Отзыв по гарантийной кампании

Кампания №: 2009-0002

Дата: 10 сентября 2008

Предмет: **Дополнительный выключатель
двигателя Can-Am DS90 X**No. **2009-2**

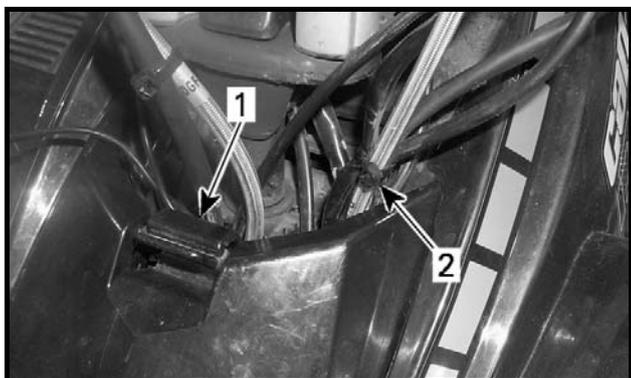
1. Снимите дополнительный выключатель двигателя с руля.

1. Передний багажный отсек
2. Хомут крепления проводки дополнительного выключателя двигателя

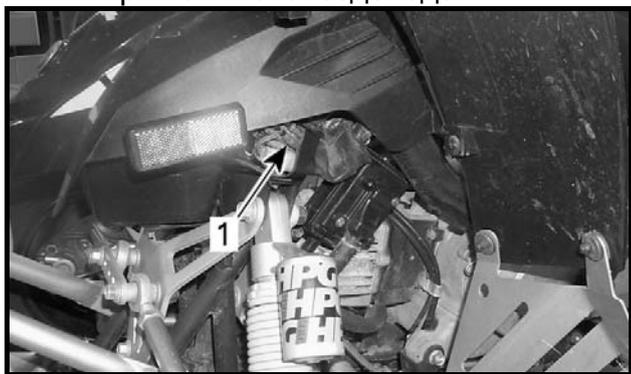
2. Снимите хомут крепления проводки дополнительного выключателя двигателя.

1. Разъемы дополнительного выключателя двигателя

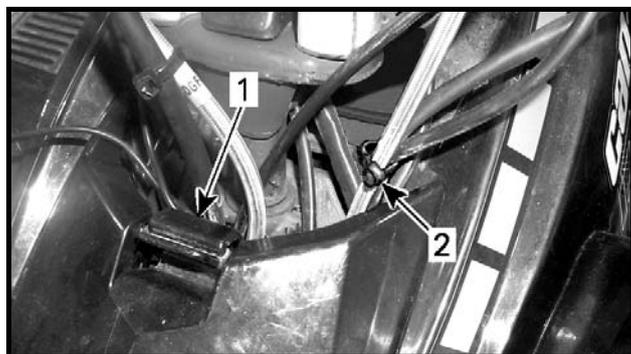
3. Найдите разъемы дополнительного выключателя двигателя под передним левым крылом мотовездехода.

4. Отсоедините разъемы выключателя двигателя от общей проводки.
5. Снимите дополнительный выключатель двигателя и шнур безопасности с мотовездехода.
6. Сохраните и верните дополнительный выключатель двигателя и шнур безопасности в соответствии с гарантийной процедурой.

1. Передний багажный отсек
2. Хомут

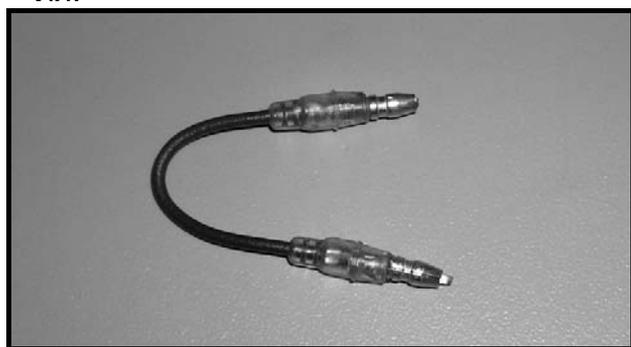
1. Установите новый хомут (P/N 414 115 200) для фиксации проводки и тросов руля.

1. Перемычка

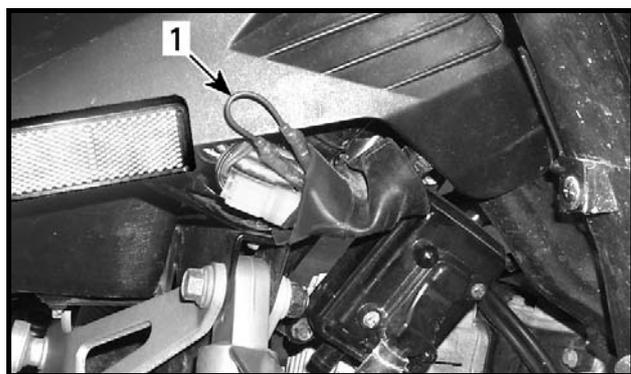
2. Установите перемычку (P/N V32101DGF00H) в оставшийся разъем дополнительного выключателя двигателя.

1. Установленная перемычка

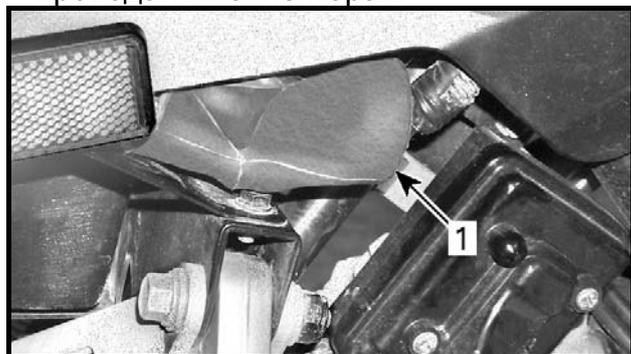
3. Убедитесь, что защитный резиновый чехол должным образом установлен на проводах и коннекторах.
